## Verslag thermo grafisch onderzoek PU-zolderisolatie van dak en muren

Op zaterdag 31 januari 2026 heeft EG Delft een thermografisch onderzoek uitgevoerd op de zolderverdieping van een vrijstaande woning (bouwjaar 1926). De zolder is geïsoleerd met polyurethaanschuim (PU-schuim) binnen een houten vakwerkconstructie. Doel van het onderzoek was het vaststellen van mogelijke thermische lekken en het beoordelen van de kwaliteit en uniformiteit van de aangebrachte isolatie.

Foto 1: Raam omgeving aan de voorzij

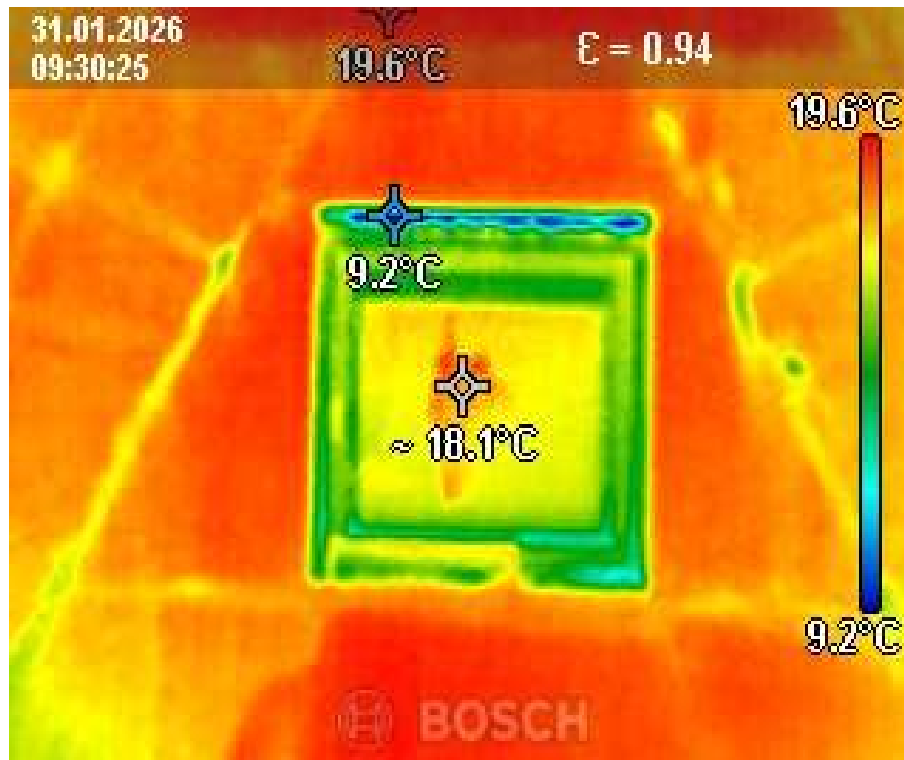
- Vooral in de hoeken is er onvoldoende PU-schuim aangebracht, waardoor de kwaliteit van de isolatie achterblijft bij wat er mogelijk is!
- Over het algemeen zijn echter de grote vlakken goed gevuld.
- De PU-dikteverschillen zijn op foto goed te zien.
- Ook is te zien dat de houten structuur minder goed isoleert dan het PU-schuim,

- Het raam isoleert minder dan het PU-schuim.

Foto 2: Puntdak ter plekke van het raam aan de voorzijde

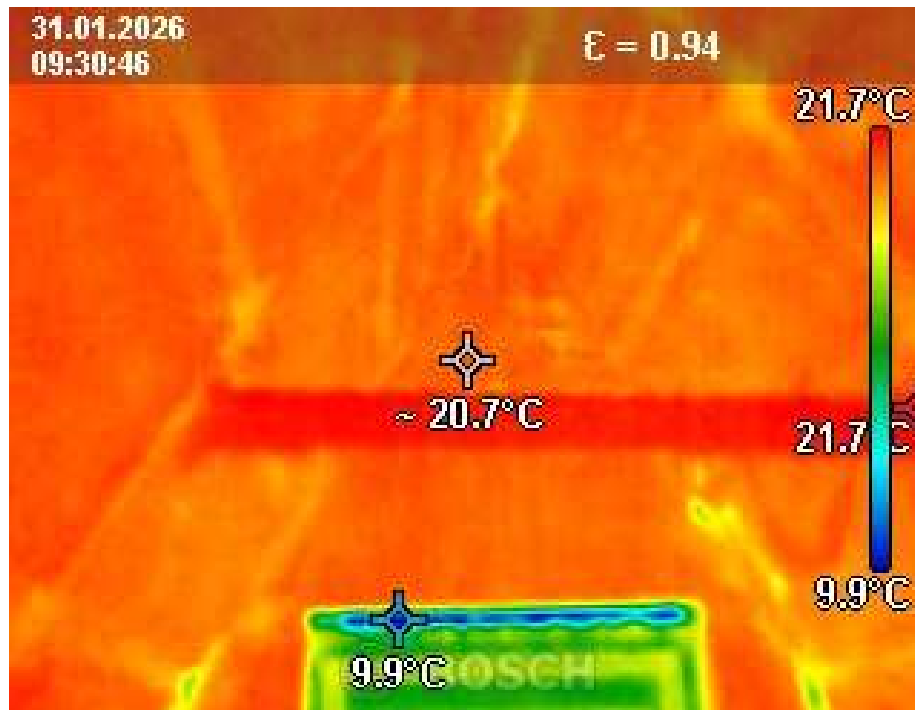
- De temperatuur in de nok van het dak is hoger dan op lagere plekken op zolder,
- De beelden laten opnieuw de tekorten bij het aanbrengen van het PU-schuim (de isolatie) zien,
- Het raam staat op de kipestand, waardoor boven het raam een veel lagere temperatuur wordt geregistreerd.

Foto 3: Situatie ter plaatsen van de schoorsteen

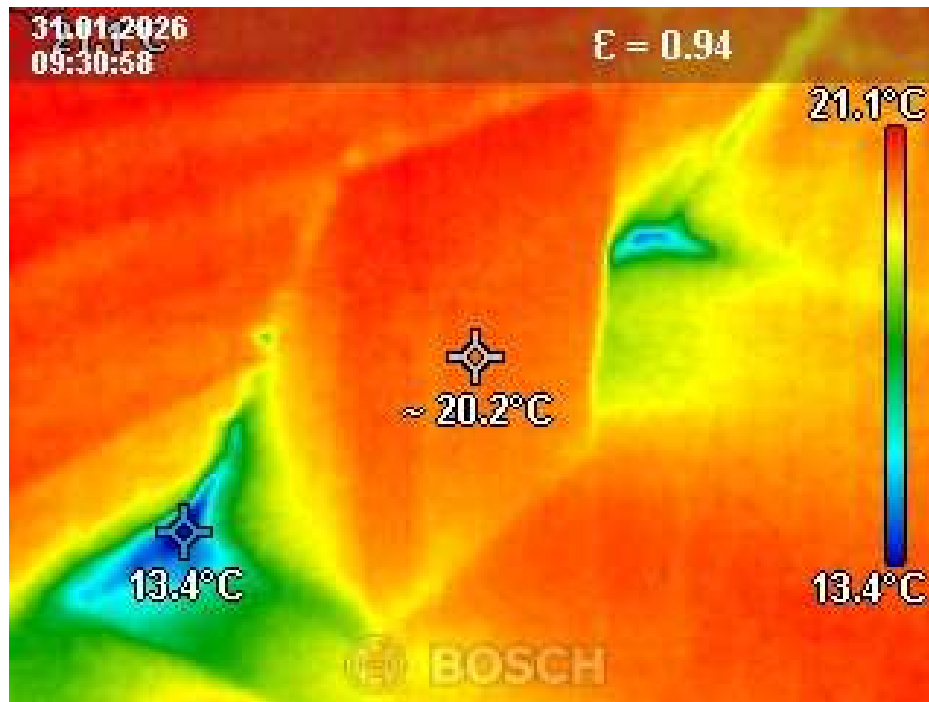
- Op deze beelden is duidelijk te zien dat de hoeveelheid aangebrachte isolatie in een tweetal hoeken onvoldoende is.

Foto 4: De convector op zolder

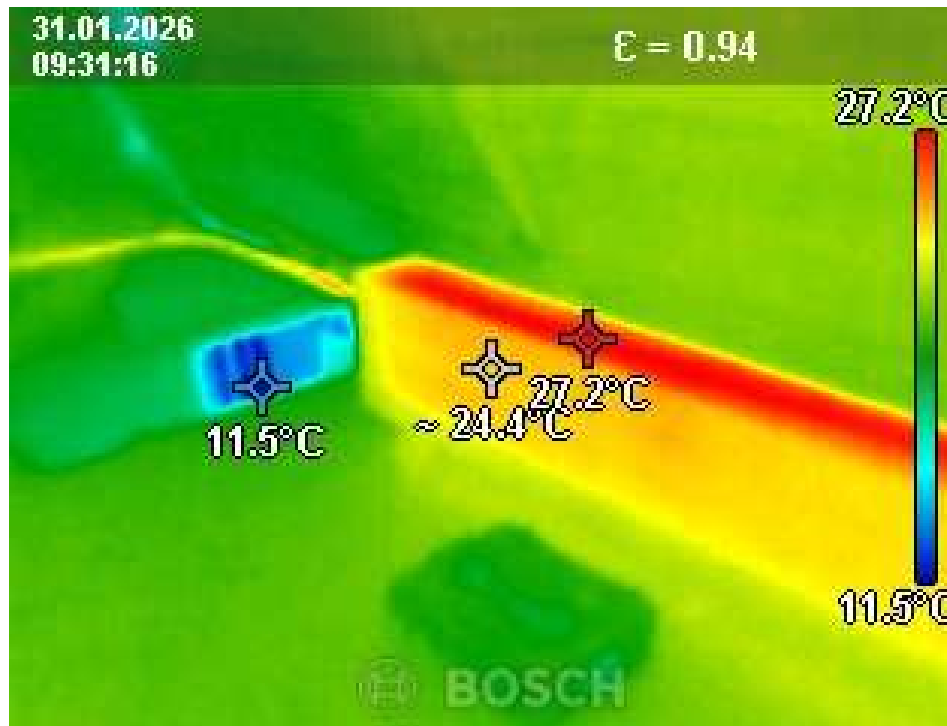
- De verwarming is kort voor onderzoek uitgezet.
- De ruimte onder de zolder (gang met toilet en keldertoegang en trap naar zolder) is (nog) onvoldoende geïsoleerd.

Foto 4: Het dakraam aan de ander zijkant van de woning

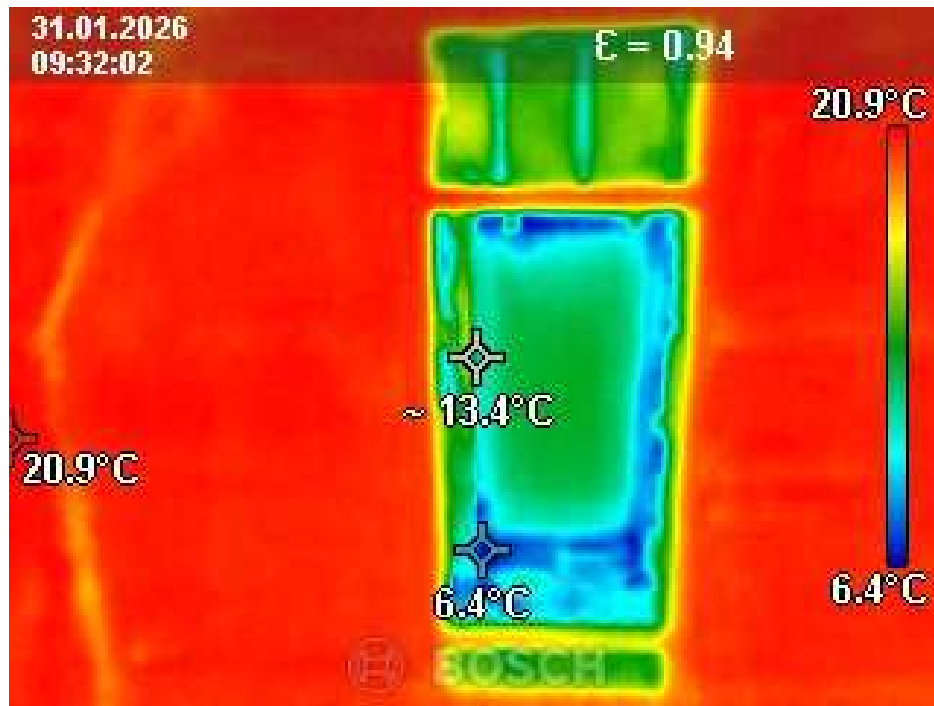
- Rond het dakraam is er nog onvoldoende isolatie aangebracht,
- Het dakraam heeft een aluminium raam waardoor warmte weglekt. Zonder warmtebeeld kan op basis van luchtlekkage bij het raam worden geconstateerd dat hier kou van buiten naar binnen dringt.

- Overweeg vervanging van het enkelglazen dakraam door een modern, goed geïsoleerd dakraam met thermisch onderbroken kozijn.
- Verbeter de isolatie onder en rondom bestaande ramen.
